**AVIS RELATIF À LA PROTECTION
CONTRE LES EVENTUELS EFFETS NOCIFS ET NUISANCES
PROVOQUÉS PAR LES RAYONNEMENTS NON IONISANTS
GÉNÉRÉS PAR DES ANTENNES ÉMETTRICES STATIONNAIRES**

Commune : LIEGE - Exploitant : ORANGE

Référence exploitant : 665L1_1 / 32665L1_1 / 42665L1_1 / 52665L1_1

Rapport n° 2889 / 2023

Figure 1 : Vue en plan des lieux de séjour et des points de contrôle

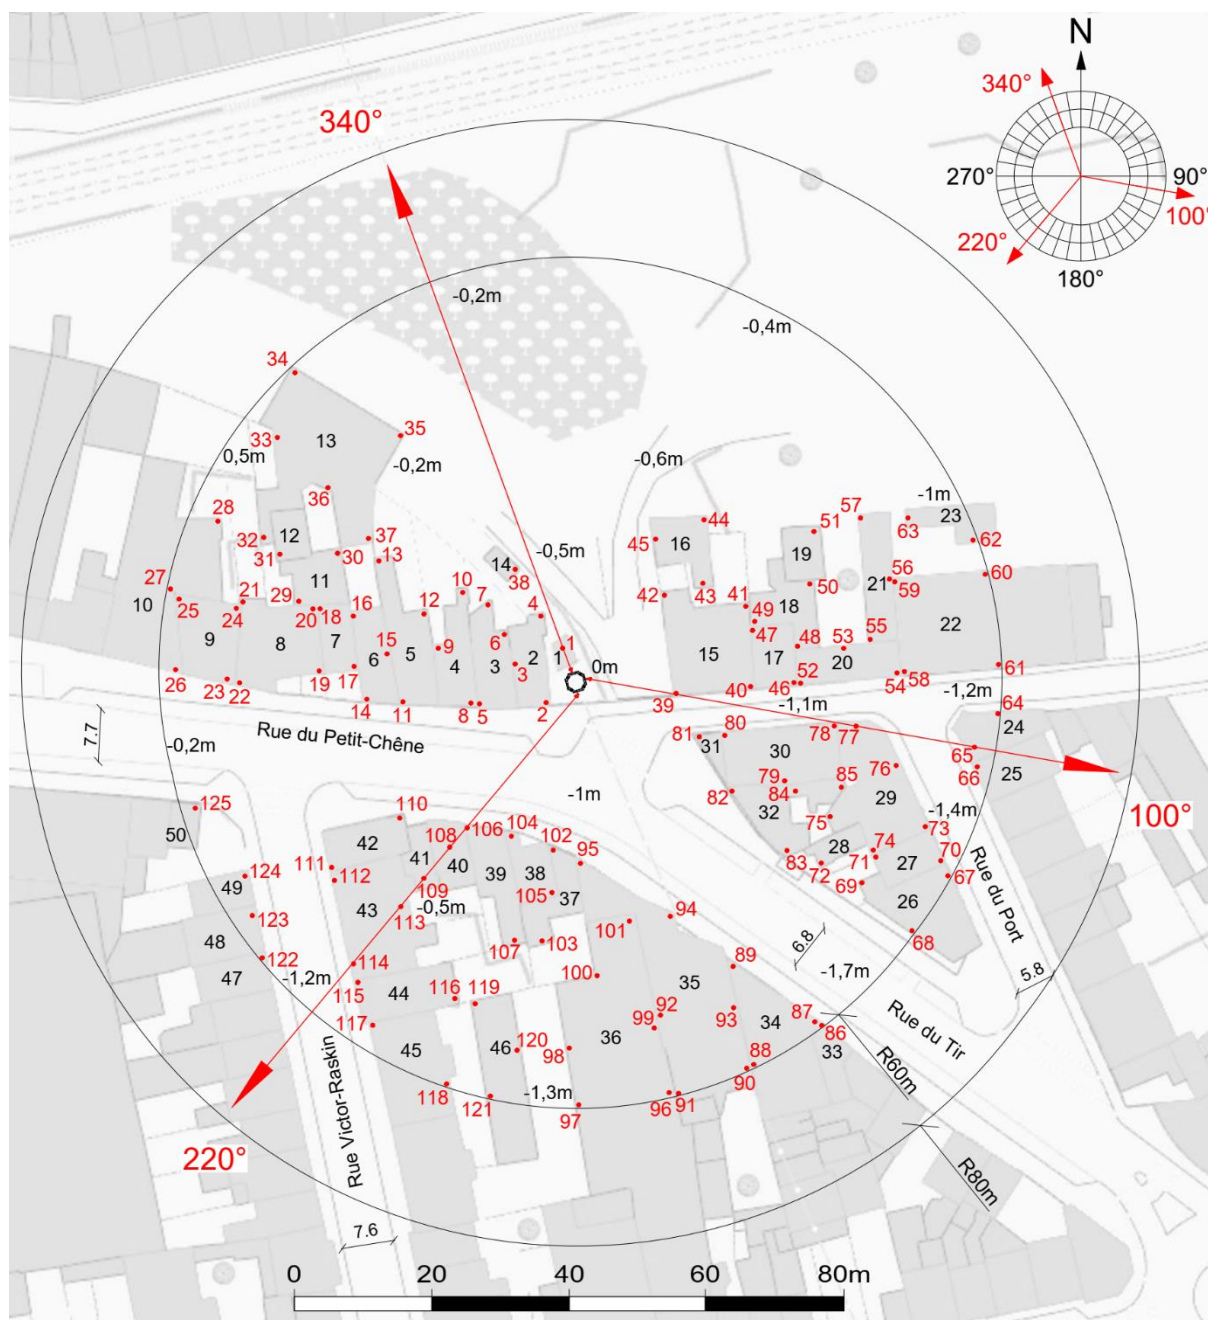
Les fréquences d'émission, la puissance rayonnée par chacune des antennes et leur gain permettent de déterminer le rayon de la zone à analyser. Tout dépassement de la limite par installation est exclu en dehors de cette zone. Le tableau 2 reprend les 35 LS² pour lesquels l'indice d'exposition est le plus élevé. Les différentes colonnes indiquent :

- le numéro du point de contrôle repris sur un des plans de la figure 1;
- le numéro du LS dans lequel se trouve le point de contrôle de la 1^{ère} colonne ;
- l'atténuation d'obstacle prise en compte pour le calcul de l'indice d'exposition dans le LS ;
- le résultat du calcul de l'indice d'exposition.

N° point de contrôle	LS	Atténuation (dB)	Indice d'exposition relatif à la limite par installation IE_i
117	LS45	3,0	0,781
64	LS24	3,0	0,611
65	LS24	3,0	0,595
118	LS45	3,0	0,521
123	LS48	3,0	0,314
70	LS27	3,0	0,264
122	LS47	3,0	0,219
61	LS22	3,0	0,191
66	LS25	3,0	0,168
60	LS22	3,0	0,136
111	LS42	3,0	0,131
124	LS49	3,0	0,115
110	LS42	3,0	0,065
115	LS44	3,0	0,061
71	LS27	3,0	0,057
78	LS30	3,0	0,048
53	LS20	3,0	0,042
106	LS39	3,0	0,042
54	LS20	3,0	0,039
76	LS29	3,0	0,039
25	LS9	3,0	0,038
77	LS29	3,0	0,037
58	LS22	3,0	0,037
46	LS17	3,0	0,035
52	LS20	3,0	0,033
114	LS43	3,0	0,033
107	LS39	3,0	0,033
112	LS43	3,0	0,033
80	LS30	3,0	0,032
40	LS15	3,0	0,031
108	LS40	3,0	0,029
116	LS44	3,0	0,029
75	LS29	3,0	0,029
4	LS2	3,0	0,027
113	LS43	3,0	0,026

En ce qui concerne les antennes de l'installation mentionnées dans le tableau 1, la distance maximale à laquelle la limite pourrait être atteinte, à l'extérieur, est égale à 76,1 m. S'il n'y a pas de LS à une distance inférieure, les antennes respectent forcément la limite d'immission.

Dans le cas des LS situés à l'intérieur des bâtiments, une atténuation d'obstacle est prise en compte et il en résulte que la distance maximale à laquelle la limite pourrait être atteinte se réduit à 53,9 m.

Les résultats de l'évaluation décrite au paragraphe 4 indiquent que les antennes émettrices stationnaires de l'installation faisant l'objet du présent avis ne produisent pas, dans un lieu de séjour, un rayonnement électromagnétique maximum supérieur aux limites fixées à l'article 4 du décret.

Figure 2 : Vue en plan des installations d'antennes dans un rayon de 300 mètres autour de l'installation faisant l'objet de la demande d'avis

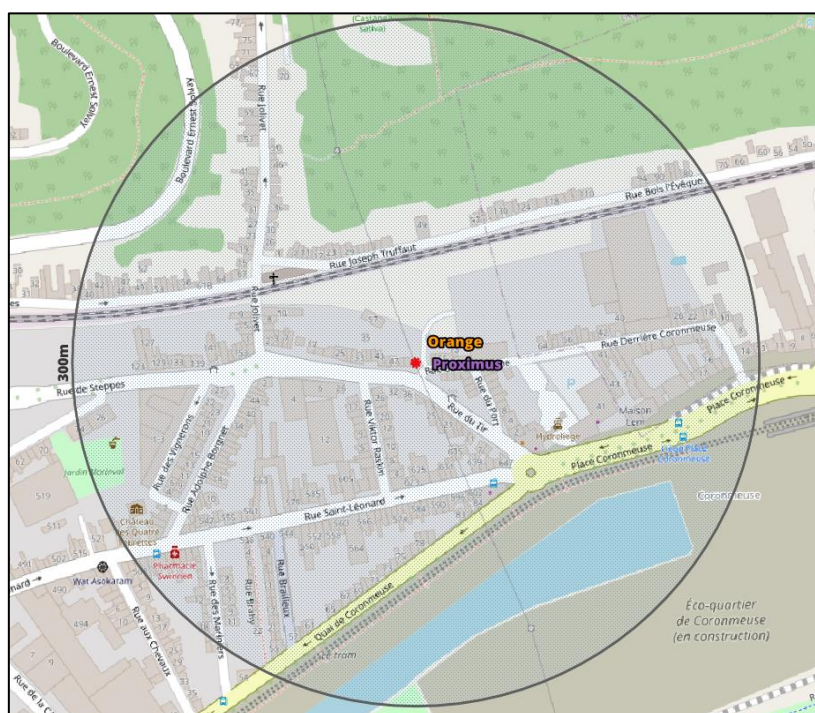
Le plan en projection verticale de la figure 2 indique la localisation des antennes actives éventuelles visées par le décret et situées dans un rayon de 300 mètres autour de l'installation référencée dans le paragraphe 2. Les données de localisation de ces antennes et les avis correspondant sont accessibles via le cadastre en ligne des antennes émettrices stationnaires⁶.

Compte tenu du nombre d'installations localisées dans la figure 2, il apparaît que l'intensité du rayonnement électromagnétique généré, dans les lieux de séjour situés à proximité de l'installation référencée dans le paragraphe 2, par l'ensemble des antennes émettrices stationnaires de l'ensemble des exploitants du même site d'antennes émettrices stationnaires respecte la limite fixée à l'article 4, § 2 du décret.
